H4-CA238-R01

浜岡原子力発電所 敷地の地質・地質構造（コメント回答）

2022年7月27日

敷地の地質・地質構造についてのコメント（未回答分）

「泥層」の堆積年代評価についての第1035回審査会合における説明

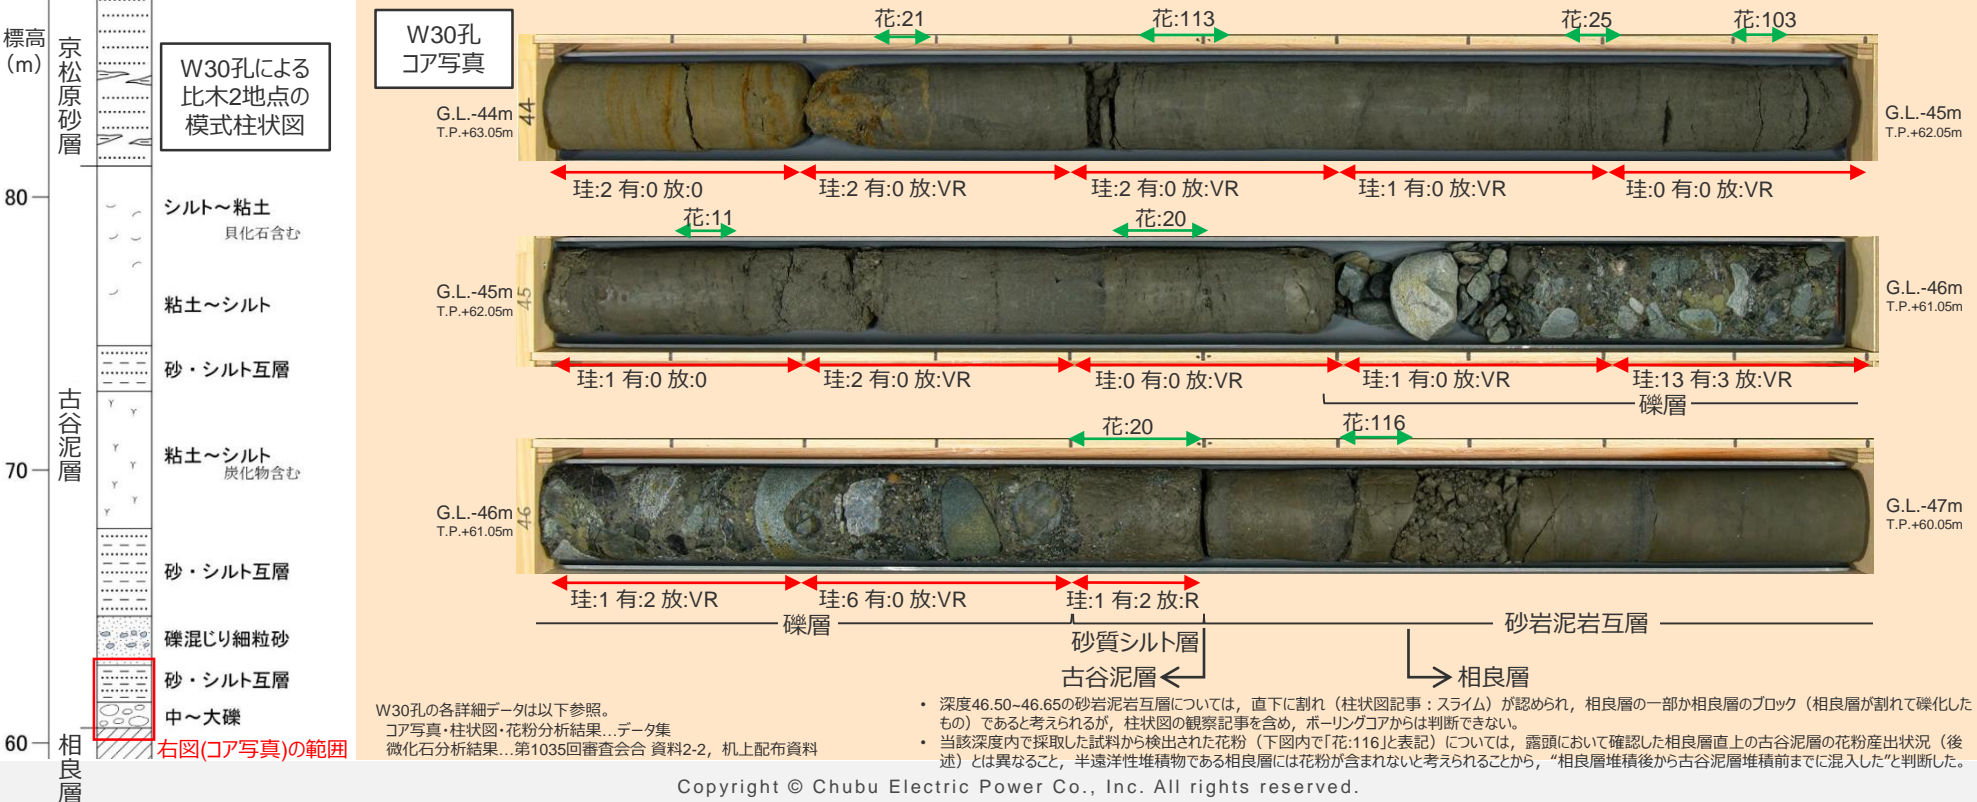
No.	コメント	検討方針
98	BF4地点の泥層と古谷泥層との対比については、以下の観点を踏まえ、古谷泥層の知見及び個別調査結果を総合的に勘案し、全体として整合が取れた説明を行うこと。	古谷泥層の下部を中心に既往調査データを精査し、追加調査及び地形層序解析結果も含め、これらを総合的に勘案したうえで、「泥層」が古谷泥層下部に対比されることについて確認する。
	BF4地点の泥層の層相から推定した堆積環境（海水が流入する静水環境）が、海水面下の比較的大きい水深に限られるとする趣旨の考察について、再検討すること。その際、古谷泥層全体の分布や層相の特徴、堆積環境に関する知見を整理したうえで、古谷泥層の堆積史の中でのBF4地点の位置づけを明確にすること。	「泥層」の堆積環境について、「泥層」の調査結果（層相観察結果など）だけでなく、比木2地点（模式的な牧ノ原段丘堆積物分布地点）を中心とした古谷泥層の調査結果なども踏まえ再検討する。 比木2地点の古谷泥層 については、主にボーリングコアから観察・分析を行っていたが、「泥層」に対比される可能性が高い下部付近の層準について、その層相を詳細に観察するため 露頭調査を実施 する。
	変成岩・火成岩、Mn成分に富むざくろ石、放散虫化石を、泥層が海水流入環境で堆積したとする根拠とするのであれば、これらが再堆積により陸から泥層中に混入したものではないとする説明を補強すること。	古谷泥層が埋積した溺れ谷は「生物の生息に適さない還元的な環境」（高清水ほか(1996)）とされていることなどを踏まえ、「泥層」から花粉・微化石が検出されにくい要因として、風化の可能性に加えて、 花粉の少ない層準・微化石の少ない貧化石帯に該当する可能性についても検討 を行う。
	BF4地点の泥層から花粉・微化石が検出されにくい要因について、より詳細に考察するとともに、その要因を風化とするのであれば、風化に関連したX線回折分析結果に対する考察とも整合の取れた説明を行うこと。	泥層中の礫形状の対比にあたっては、 画像解析(CT)による、より客観的な手法を用いた複数のパラメータ（中径長径比、短径中径比など）による検討 を行う。

99	BF4地点の泥層と、古谷泥層より新しい時代の地層（笠名礫層・敷地の泥層）の違いを示し、BF4地点の泥層の堆積年代の説明性向上を図ること。 なお、BF4地点極近傍の礫層を笠名礫層相当とする評価については、笠名礫層に関する知見等を整理したうえで、その妥当性を示すこと。その際、BF2地点については、同地点付近に古谷泥層が分布するという知見との関係を説明すること。	笠名礫層について、 模式的な露頭(笠名1地点)において調査を実施 し、「泥層」のような層準の有無について確認するとともに、BF4地点極近傍の礫質堆積物(ST1, T-11, BF2地点)は笠名礫層に対比されることについて確認する。また、「泥層」と敷地の陸成泥層のような局所的に分布する泥質堆積物との差異についても確認し、「泥層」が御前崎地域に広域的に分布する古谷泥層に対比されるとする評価の説明性向上を図る。

- BF4地点における調査結果（表中赤枠）から、海水面下の比較的大きい水深で堆積したと考察。これを主たる根拠として、「泥層」は古谷泥層に対比されると評価。

- 「泥層」は、古谷泥層と層相や花粉・微化石の検出状況に差異（表中赤字）があるものの、これらの差異は地域差または「泥層」の風化によるものであり、「泥層」が古谷泥層に対比されるとするうえで影響のないものと考察。

堆積環境に関する調査結果

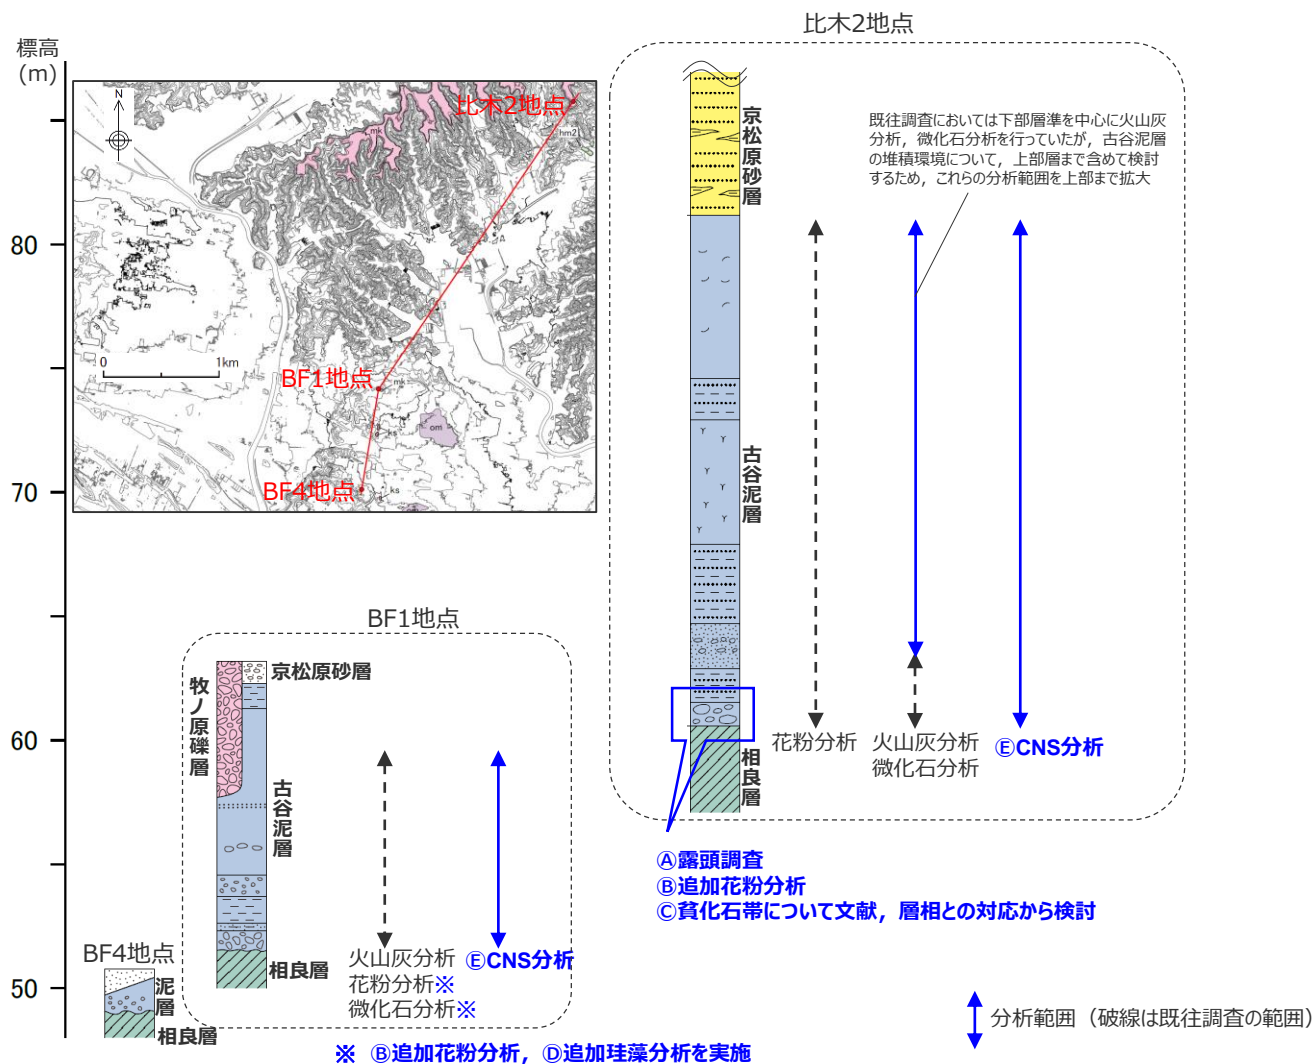
古谷泥層との対比にあたっての主な追加検討内容及び検討結果

- 「泥層」との差異を説明していた層相や花粉・微化石の検出状況について、古谷泥層を詳細に観察・分析することで両者の類似点が明らかとなり (表中青字), 層相や火山灰・花粉・微化石・CNS層序を主たる根拠として、「泥層」は古谷泥層下部に対比されると評価。

- 古谷泥層 (溺れ谷埋積相) の調査結果 (表中青字) と「泥層」の比較結果に基づき, “海進に伴い沈水した溺れ谷において堆積した”と考察。

比木2地点の露頭調査を踏まえた模式柱状図の見直し及び花粉層序の細分化

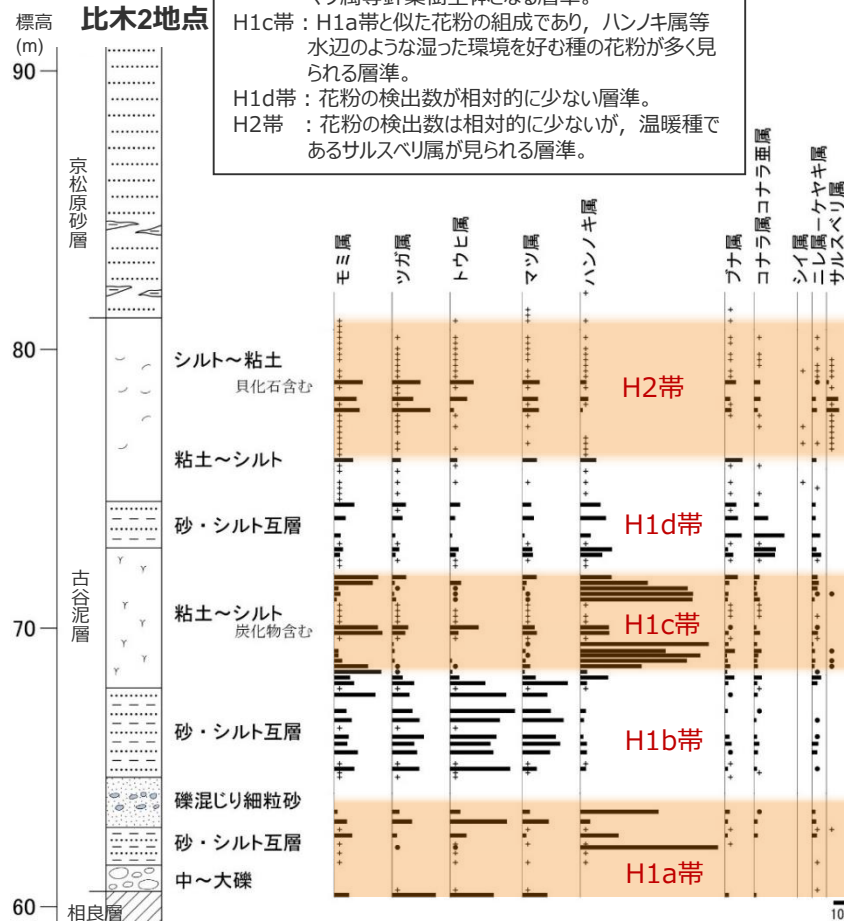
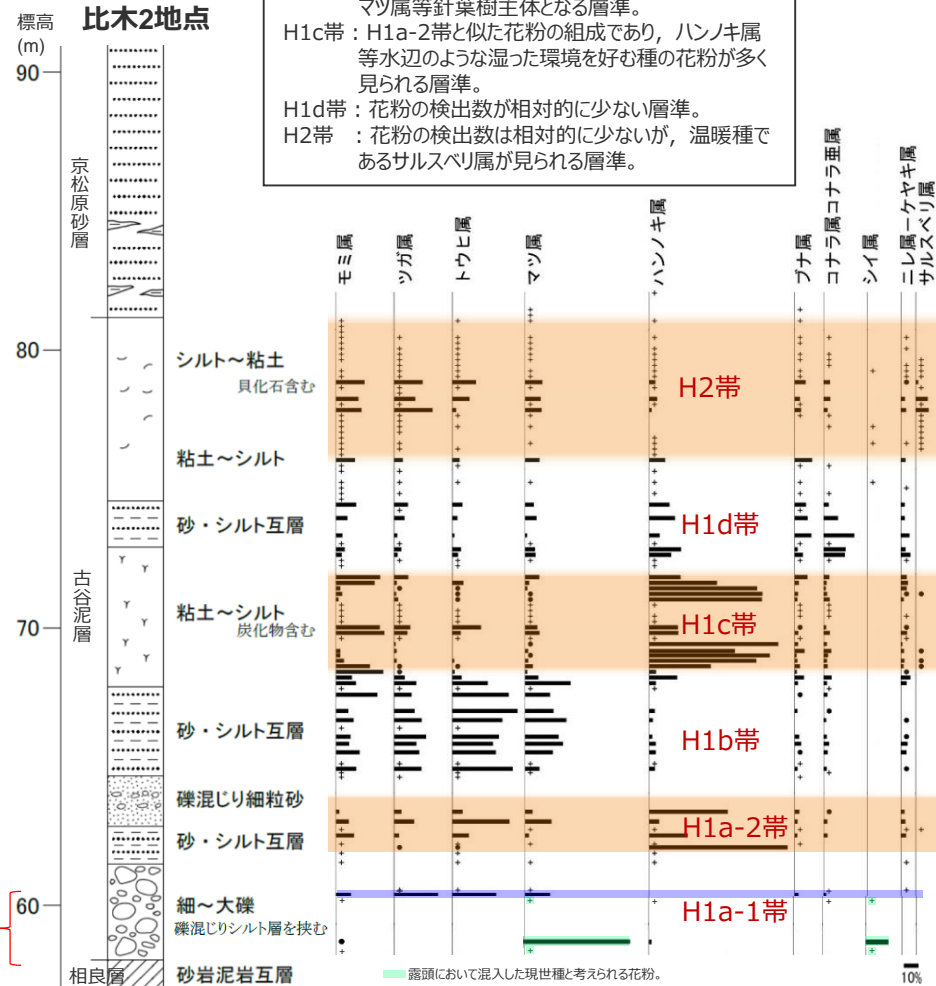
- 露頭調査結果を踏まえ、比木2地点の模式柱状図の見直しを行った。(調査データと模式柱状図の対応関係については補足説明資料参照。)
- また露頭から採取した試料を用いた花粉分析により、比木2地点の古谷泥層下部は花粉の産出量が少ない層準にあたることを踏まえ、花粉層序の細分化を行った。

露頭調査・
 花粉分析の
 結果を反映
